Fra: Jochum Kirsebom [jochum@kirsebom.dk]
Sendt: 10. februar 2010 09:31
Til: BLST - By- og Landskabsstyrelsens hovedpostkasse
Emne: SV: Høring over udkast til lovforslag om etablering af testcenter for store vindmøller ved Østerild

Emne: Høring over udkast til lovforslag om etablering af testcenter for store vindmøller ved Østerild

To: BLST - By- og Landskabsstyrelsens hovedpostkasse[/O=MINISTERIET/OU=CFK ADMINISTRATIVE GROUP/CN=RECIPIENTS/CN=BLST]
Subject: Høringssvar til udkast til forslag til lov om etablering af et nationalt testcenter for store vindmøller ved Østerild
Sent: Tue 2-23-2010 12:54:15
From: Birgit Andersen

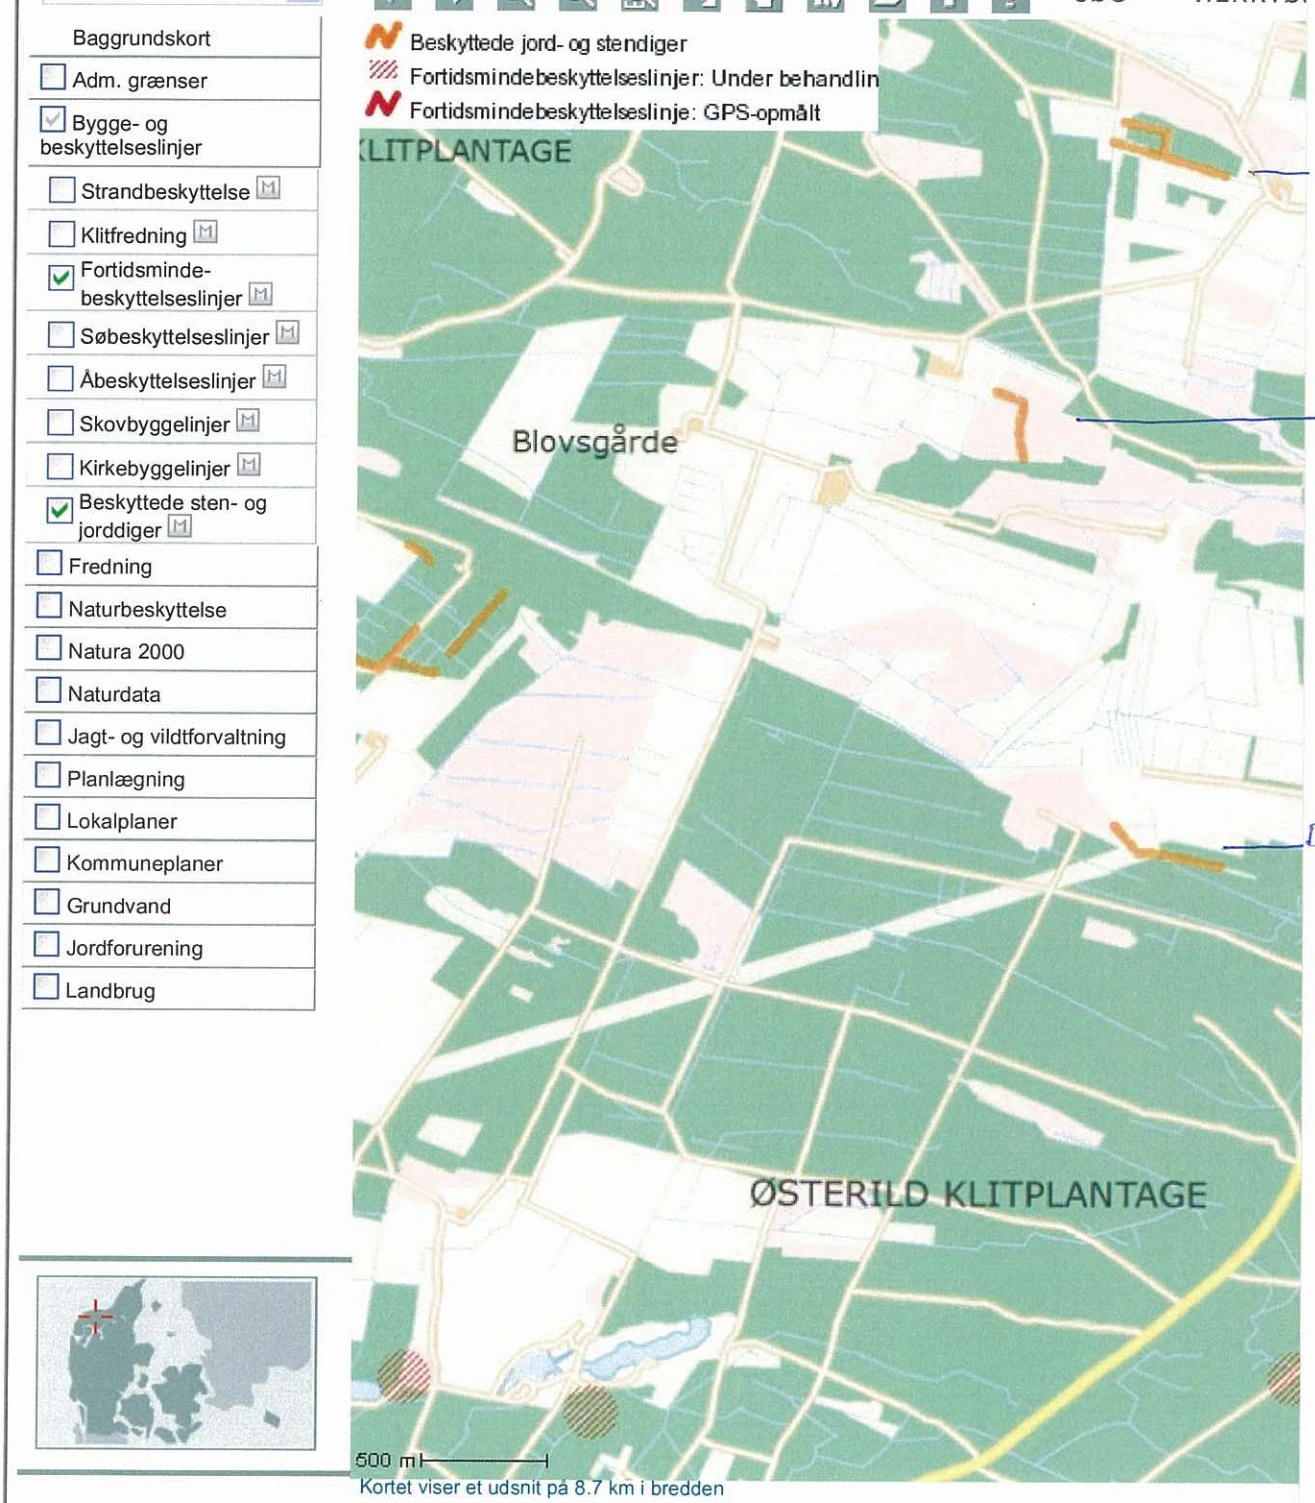
Styrelsen kan se, at der i test- og måleområdet er de beskyttede diger, som er markeret med gult på vedhæftede kort.

Digerne har idgenumrene fra nord mod syd: D00.118.209, D00.118.225 og D00.122.640.

Digerne er beskyttede i følge museumslovens § 29 a, stk 1, og må ikke fjernes eller ødelægges.

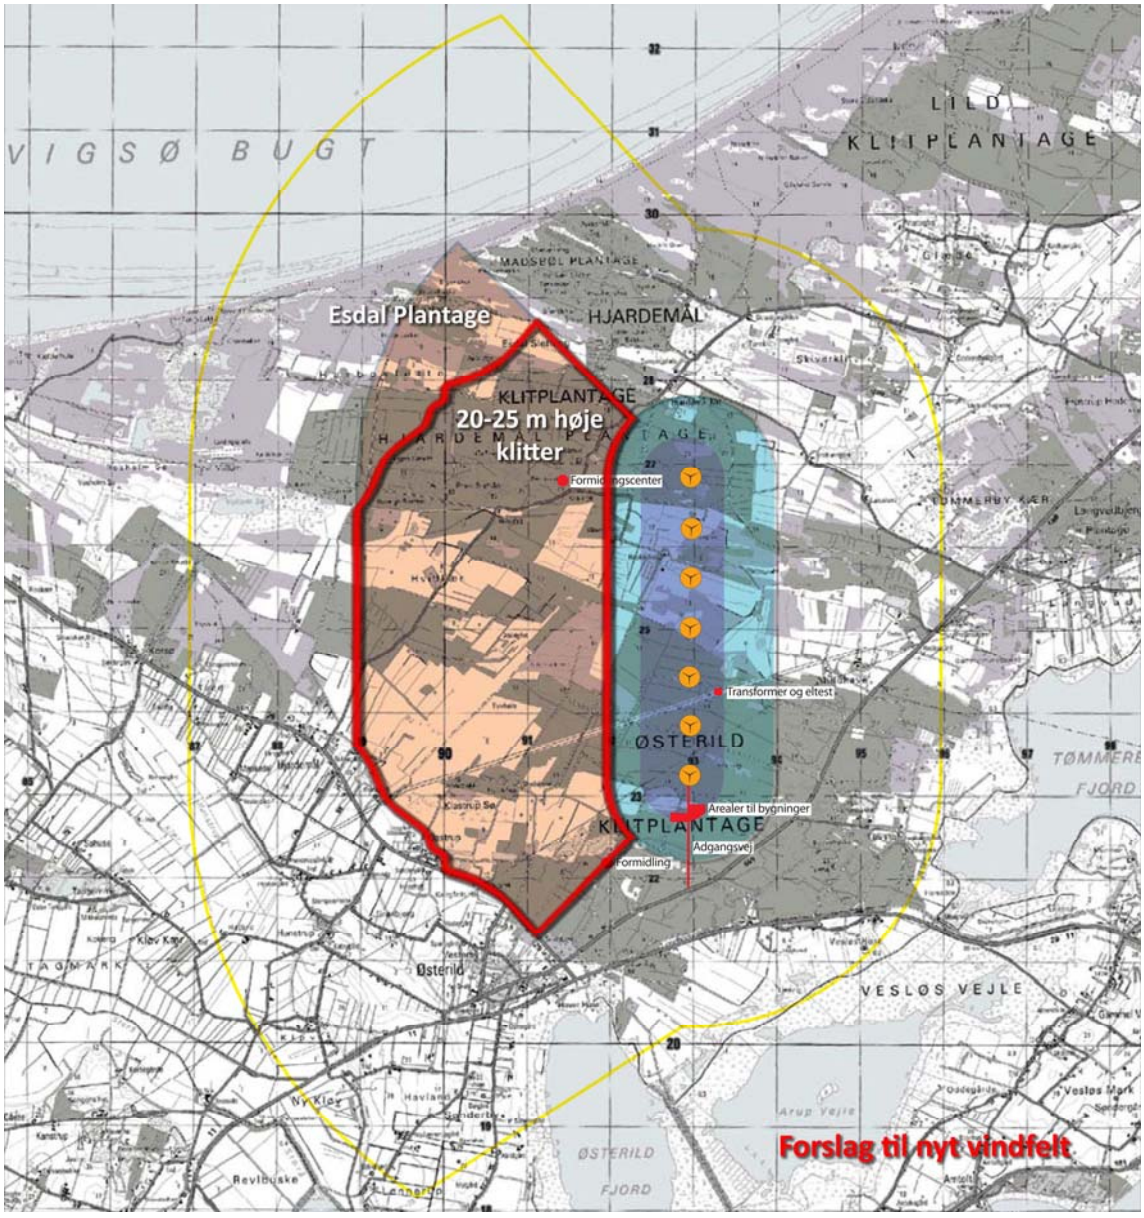
Reduktionen af vindfeltet begrundes med følgende:

By- og Landskabsstyrelsen har undervejs i processen valgt at flytte testområdet med det tilhørende vindfelt. Flytningen af vindfeltet mod nordvest har haft stor betydning for Esdal Plantage. Næsten hele skoven er nu omfattet af det nye vindfelt, og store, nye §3 områder er desuden blevet inddraget heri.

I forhold til det planlagte testcenter ligger Esdal Plantage bag ved de 20-25 meter høje klitter i Hjardemål Klitplantage. Klitterne skal ikke fjernes i forbindelse med rydning af vindfeltet. Derfor mener vi, at Esdal Plantage og nærliggende områder kun vil have minimal eller ingen indflydelse i forhold til turbulens og vindhastighed og derfor ikke vil påvirke kvaliteten af testcenterets måleresultater.
